# KIEZ-BETEILIGUNG - LAUSITZER PLATZ - NEUGESTALTUNG VON WAND ZU WAND

## 2. BETEILIGUNGSWERKSTATT

### - DOKUMENTATION -

INKL. STELLUNGNAHME DES BEZIRKSAMTS FRIEDRICHSHAIN-KREUZBERG

**Vorschläge für übergeordnete Leitsätze**

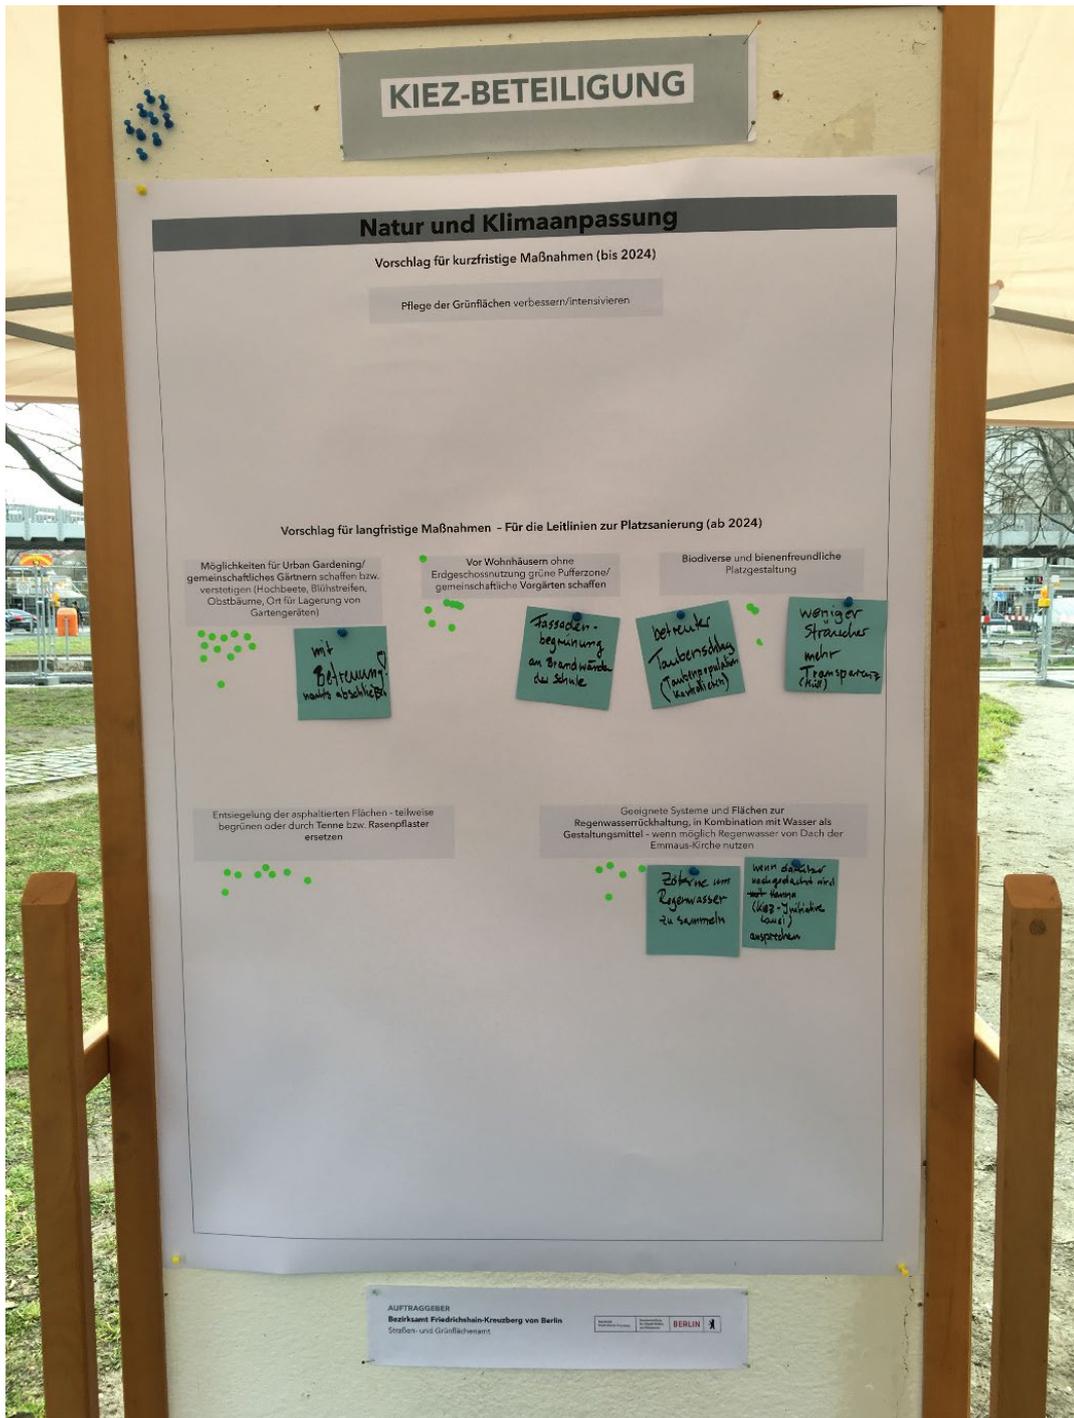
Der Platz soll in seinem alten Kontext neu gedacht werden, so dass der Bezug zum Görlitzer Platz wiederhergestellt wird. Dabei geht es um eine angemessene funktionale Verzahnung und die Verbesserung der Zugänglichkeit.

Der Platz soll eine introvertierte und eine extrovertierte Seite erhalten.

- Die extrovertierte Seite orientiert sich nach Süden/Richtung Görlitzer Park. Sie entwickelt sich um den Vorplatz der Kirche. Dort kann auch der Ort für Skaten sein. Ggf. soll im Görlitzer Park Skaten angeboten werden.
- Die introvertierte Seite orientiert sich nach Norden. Sie entwickelt sich seitlich um die Kirche und im nördlichen Teil. Dort finden die nicht-lärmintensiven Nutzungen statt. Sitzmöglichkeiten sollen aus Gründen der Lärmvermeidung eher zentral bzw. südlich platziert werden.

- ✓ Die Gestaltung einer extrovertierten Südseite und einer introvertierten Nordseite sowie die Schaffung von Angeboten für unterschiedliche Nutzer\*innen-Gruppen sieht das SGA als wichtiges Ergebnis der Beteiligung und Vorgabe für den Planungsprozess. Gleiches gilt für die Orientierung an historischen Bezügen und den Fokus auf Materialien und Farbigkeit.
- ✓ Generell sollen lärmintensive Freizeitaktivitäten (Kinderspiel ausgenommen) in den Görlitzer Park als Freizeitstätte ausgelagert werden. Eine planerische Verbindung vom Lausitzer Platz und dem Görlitzer Parks soll nicht erfolgen, jedoch ist eine bessere fußläufige Erreichbarkeit gewünscht.

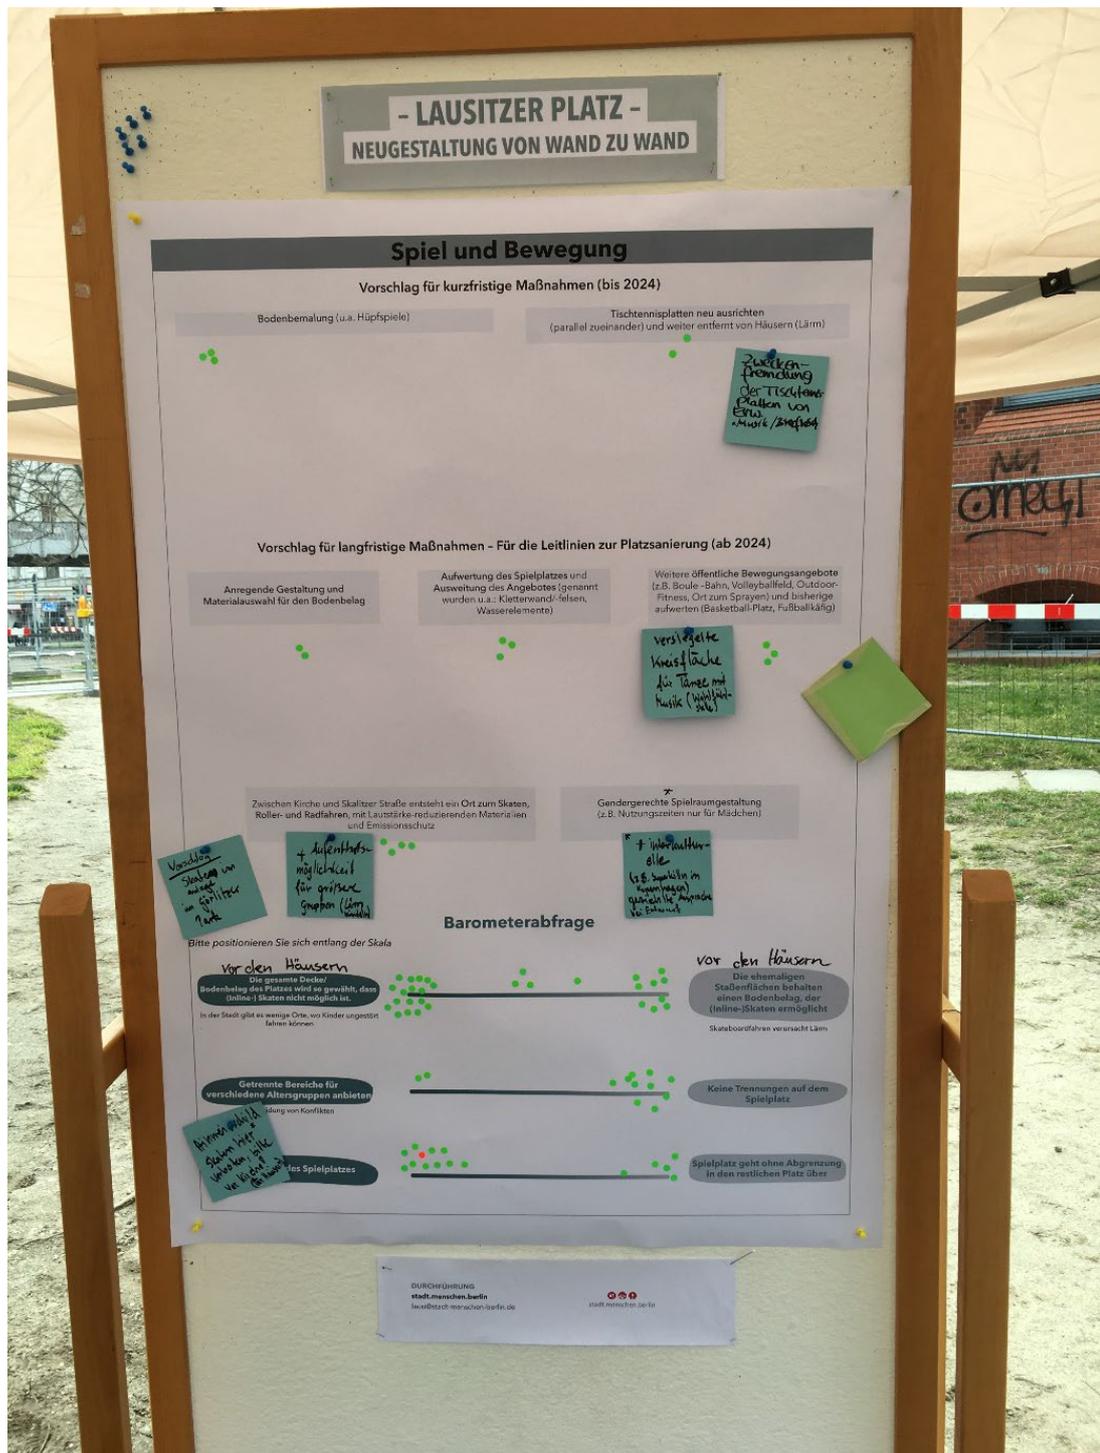
- **Möglichkeiten für Urban Gardening/ gemeinschaftliches Gärtnern** schaffen bzw. verstetigen (Hochbeete, Blühstreifen, Obstbäume, Ort für Lagerung von Gartengeräten)

Ergänzung bei 2. Beteiligungswerkstatt (2.BW): mit Betreuung (nachts abschließbar)

- **Biodiverse und bienenfreundliche** Platzgestaltung  
Ergänzungen bei 2.BW: betreuter Taubenschlag für Sensibilisierung Nachbarschaft und Taubenpopulationskontrolle; weniger Sträucher -> mehr Transparenz (Vermeidung Mülllecken)  
SGA: Bei der Bepflanzung wird auf Biodiversität geachtet. Ein Taubenschlag ist wegen der drohenden Verschmutzungen durch Taubenkot in dieser Grünanlage nicht vorgesehen.

- Geeignete Systeme **und Flächen zur Regenwasserrückhaltung, in Kombination mit Wasser als Gestaltungsmittel** – wenn möglich Regenwasser von Dach der Emmaus-Kirche nutzen  
Ergänzungen bei 2.BW: beim Entwurf gern Kiezinitiative „SpielAufmLausi“ ansprechen  
SGA: Das Regenwassermanagement ist ein wichtiger und prägender Bestandteil der Neugestaltung des Platzes.

- Entsiegelung der **asphaltierten Flächen** - teilweise begrünen oder durch **Tenne** bzw. **Rasenpflaster ersetzen**  
SGA: Die Entsiegelung ist ein wichtiger und prägender Bestandteil der Neugestaltung.

- **Vor Wohnhäusern** ohne Erdgeschossnutzung **grüne Pufferzone / gemeinschaftliche Vorgärten** schaffen  
Ergänzungen bei 2.BW: eventuell Fassadenbegrünung an Brandwänden der Schule  
SGA: Pflanzflächen für Wandbegrünung werden als Pflanztaschen im Straßenland in der weiteren Planung vorgesehen. Vorgärten waren historisch nicht vorgesehen und haben einen privaten Charakter, der der Idee des öffentlichen Raumes für alle widerspricht, allerdings können auch auf dem ehemaligen Bürgersteig mobile Hochbeete entstehen.

SGA: Ein Angebot von mobilen Hochbeeten zum Gärtnern ist vorstellbar. Allerdings ist es wichtig, dass es jeweils namentlich Verantwortliche für die Beete gibt und dass die Betreuung sichergestellt ist. Den Einwand zum Vandalismus können wir grundsätzlich verstehen. Dieses Problem gibt es bei allen öffentlich zugänglichen Anlagen. Hier können wir nur einen Versuch starten und beobachten, wie es sich entwickelt. Eine Einfriedung der Flächen ist nicht möglich, diese müssen für die Allgemeinheit zugänglich bleiben. Die Lagerung von Geräten sollte privat und/oder in Räumlichkeiten von Vereinen/Organisationen stattfinden.

- ✓ Gemäß Versorgungsanalyse ist das Gebiet unterversorgt mit Grünflächen. Eine Vergrößerung der Grünfläche zulasten des Straßenlandes ist wünschenswert.
- ✓ Die Entsiegelung von Flächen und die Abkopplung des Regenwassers von der Mischwasserkanalisation ist grundlegenden Bestandteil des weiteren Planungsprozesses.
- ✓ Die Schaffung von Hochbeeten wird seitens des SGA begrüßt, diese müssen jedoch mobil sein, so dass ein Rückbau durch das Bezirksamt jederzeit veranlasst werden kann. Es soll keine Zugangsbeschränkung geben.

### Mobilität und Zugänglichkeit

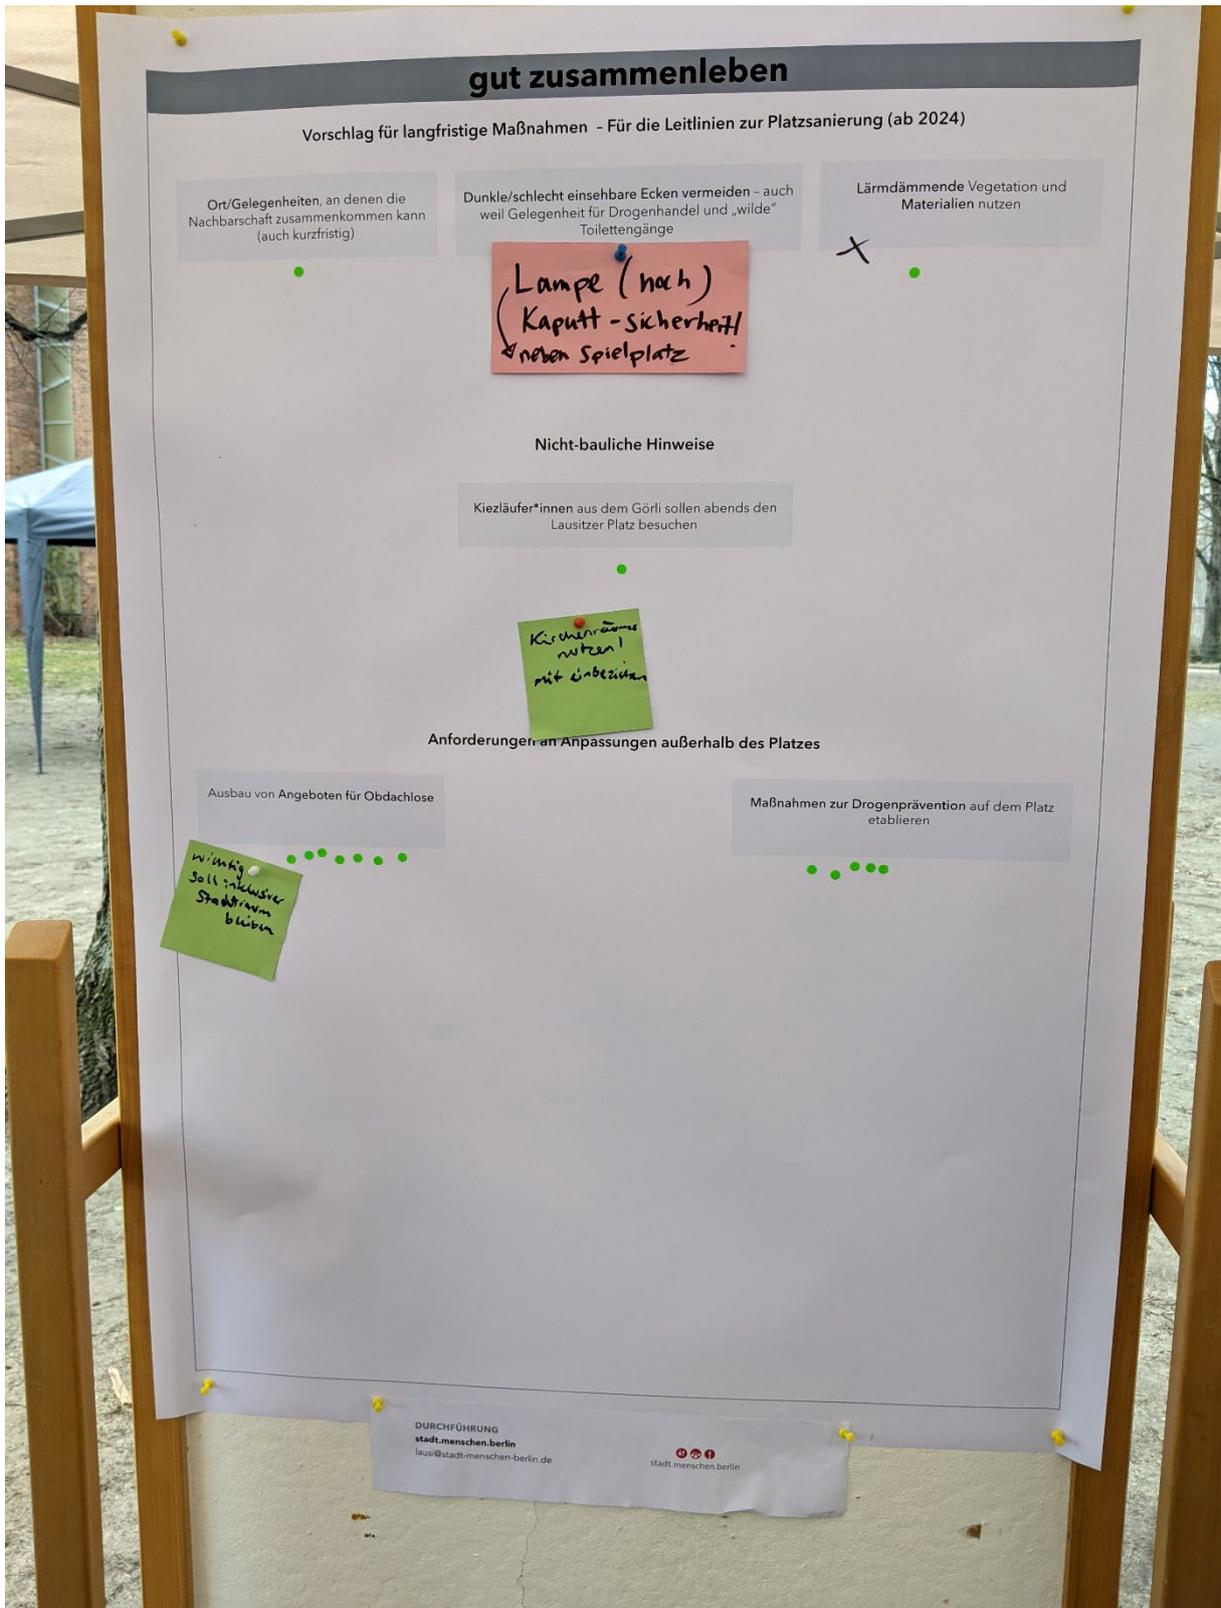
- **Auffälligere Kennzeichnung der Fußgänger\*innenzone** sowie der Lieferzeiten  
Ergänzungen bei 2.BW: Kennzeichnung der Parkverbotszonen (insb. vor Pollern)  
SGA: Die Fußgänger\*innenzone und Feuerwehrzufahrten sind ausreichend und gemäß der Vorschriften gekennzeichnet. Zusätzlich wurden bereits vier große Bodenpiktogramme aufgebracht. Die Poller leuchten, bzw. sind rot-weiß und damit gut erkennbar. Das Nicht-Einhalten der Regeln kann nicht durch weitere Beschilderung geändert werden. Eine noch intuitivere Gestaltung könnte im Zuge des grundhaften Umbaus geschehen.

- **Ergänzungen bei 2.BW: Temposchwellen abschaffen → andere Möglichkeiten finden um Radverkehr zu verlangsamen**  
SGA: Das SGA wird sich um die Schwellen kümmern, da die farbliche Kontrastierung abgenutzt ist und somit kein verkehrssicherer Zustand mehr vorliegt. Der Bezirk prüft folgende Optionen: Schwellen zurückbauen, Schwellen erneuern oder farbliche Kontrastierung durch Lackieren der Bestandsschwellen wiederherstellen.

- **Vereinfachte Kfz-Zugänge** für Handwerker\*innen  
Ergänzungen bei 2.BW: Vereinfachte Kfz-Zugänge für gehbehinderte Personen, für die selbst der Weg bis zur U-Bahn zu weit ist  
SGA: Der Gesetzeszweck und die Verwaltungsvorschriften legen strenge Maßstäbe daran an, in welchen Fällen eine Ausnahme vom Verbot der Befahrung einer Fußgängerzone erteilt werden darf. Von der Regel kann ausnahmsweise für bestimmte Zeiträume oder Einzeldaten abgewichen werden. Dazu ist ein hinreichend begründeter Antrag nach § 46 Abs. 1 Satz 1 StVO zu stellen und an das Straßen- und Grünflächenamt zu senden ([AusnahmenStVO@ba-fk.berlin.de](mailto:AusnahmenStVO@ba-fk.berlin.de)). Die Umsetzung von Ermessensentscheidungen im Einzelfall nach § 46 Abs. 1 Satz 1 StVO setzen immer eine Interessensabwägung voraus. In vielen Fällen sind zusätzliche Fußwege von kurzer Distanz jedoch zumutbar.

- **Mehr Lieferzonen und strengere Kontrollen** (falsch) parkender Autos sowie **Parkraumbewirtschaftung/** Anwohner\*innenparken im Umkreis des Platzes  
SGA: Es ist geplant die Parkraumbewirtschaftung für den gesamten Bezirk, auch im Bereich Lausitzer Platz, einzuführen. Ziel der Parkraumbewirtschaftung ist die deutliche Reduzierung des Aufkommens von dauerhaft parkenden Kraftfahrzeugen. Für die Einführung ist aber eine verkehrliche Untersuchung erforderlich, bei der die gesetzlichen Anforderungen an eine Bewirtschaftung sowie die verkehrs- und umweltpolitischen Ziele berücksichtigt werden. Für die Umsetzung der bezirksweiten Parkraumbewirtschaftung müssen unter anderem die personellen und finanziellen Ressourcen aufgestockt werden. Das Bezirksamt ist bestrebt, die Umsetzung schnellstmöglich zu beginnen. Die Einrichtung der einzelnen Parkzonen kann jedoch nur sukzessiv erfolgen. Angesichts des zeitaufwendigen Prozesses, prüft das Bezirksamt die Möglichkeit einer digitalen und automatisierten Parkraumbewirtschaftung, um die flächendeckende Parkraumbewirtschaftung in einem deutlich schnelleren Zeitrahmen umzusetzen. Es ist geplant, Lieferzonen in auskömmlichem Umfang zu realisieren. Ggf. müssen nördlich des Lausitzer Platzes zeitliche Beschränkungen bestehender Zonen ausgeweitet werden.

- **Ergänzungen bei 2.BW: Parkplätze für gehbehinderte Menschen ohne Schwerbehinderten-Ausweis**  
SGA: Es gelten bereits bundeseinheitlich geregelte Parkerleichterungen für Schwerbehinderte, die aktuell für ausreichend erachtet werden. Regelmäßig wird jedoch durch das SGA geprüft, ob Änderungen bei Bedarf und Angebot vorliegen.

Ergänzungen bei 2.BW: Der Platz sollte durch Materialien und Farbigkeit so strukturiert, so dass Radfahrende optisch eindeutige Flächen zugewiesen bekommen, deren Führung zum langsam fahren anregt/zwingt. Die Gestaltung erfolgt plan-eben. Die Flächen für den Radverkehr orientieren sich an den alten Straßenflächen (U-Form) und verlaufen nicht diagonal über den Platz. Es sollte eine Berücksichtigung der übergeordneten Radverkehrsplanungen bei der Planung des Lausi stattfinden. Im Gegenzug soll bei der

- **Ergänzung bei 2.BW: Autofreie Skalitzer Straße**  
SGA: Die Skalitzer Straße wird zukünftig umgestaltet werden, um Radverkehrsanlagen gemäß des Berliner Mobilitätsgesetzes zu errichten. Dabei ist es eine Variante der aktuell durchgeführten Machbarkeitsstudie, den Kfz-Verkehr auf einer Seite der Hochbahn zu bündeln. Dies würde die Umweltbelastungen durch die Straße deutlich reduzieren, eine vollständige autofreie Skalitzer Straße ist aktuell nicht geplant, da es sich dort um das Kfz-Vorrangnetz, Stufe II, handelt. Mehr Informationen zur Machbarkeitsstudie können hier eingesehen werden: <https://mein.berlin.de/projekte/machbarkeitsuntersuchung-der-radbahn-u1/>

SGA: Durch intuitives Design soll es ermöglicht werden, den Radverkehr, gemäß der übergeordneten Netzplanung, gebündelt, erwartbar und sicher über den Platz zu führen. Der übrige Platz soll baulich und intuitiv so gestaltet werden, dass lieber die Radverkehrsanlage genutzt werden würde, um den Platz zu queren. Zur Ausgestaltung sollen internationale Beispiele anderer, ähnlicher Orte, zur Inspiration genutzt werden.

- ✓ Die Fußgängerzone wird im Sinne des Bestimmungszweckes, nämlich dem größtmöglichen Schutz Zu-Fuß-Gehender und dem Ermöglichen des – hinsichtlich der von Kfz ausgehenden Gefahren – unbedarften Bewegens Zu-Fuß-Gehender, weiterentwickelt.
- ✓ Lieferverkehr, Radverkehr gemäß der übergeordneten Netzplanung und Ausnahmen vom Verbot des Befahrens einer Fußgängerzone werden im obigen Sinne weiterhin ermöglicht.

SGA: In anderen autofreien Siedlungen ist es üblich, am Sonntag keinen Lieferzeitraum einzurichten und die Sonntagsruhe und den Schutz des Fußverkehrs zu priorisieren. Eine denkbare Möglichkeit könnte es sein, die Liefer- und Ladezone entlang der Skalitzer Straße zeitlich nicht mehr einzuschränken, so dass diese auch 24 h am Sonntag gelten würde. Auch eine potentiell denkbare Parkscheibenregelung (0,5 h) könnte 24/7 gelten und somit auch das Laden/Entladen am Sonntag erleichtern.
